リサイクル燃料備蓄センター設工認
設 3－補－001 改 1
2023 年 4 月 13 日

リサイクル燃料備蓄センター  
設計及び工事の計画の変更認可申請書  
(補足説明資料)

使用済燃料貯蔵建屋の耐震性

令和 5 年 4 月  
リサイクル燃料貯蔵株式会社

表 8.7-3 ランウェイガーダの断面検討結果

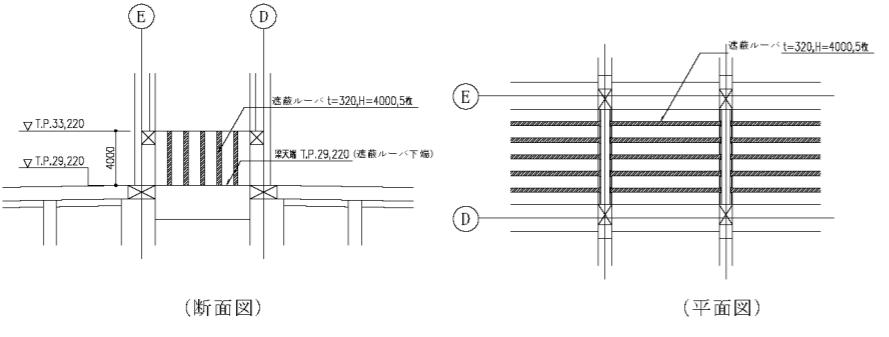
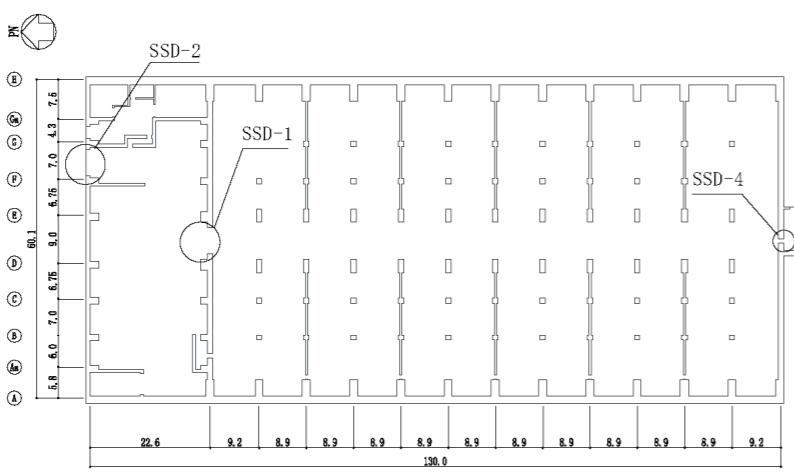
Ss-B5 の追加に伴うランウェイ  
ガーダの断面検討結果の変更
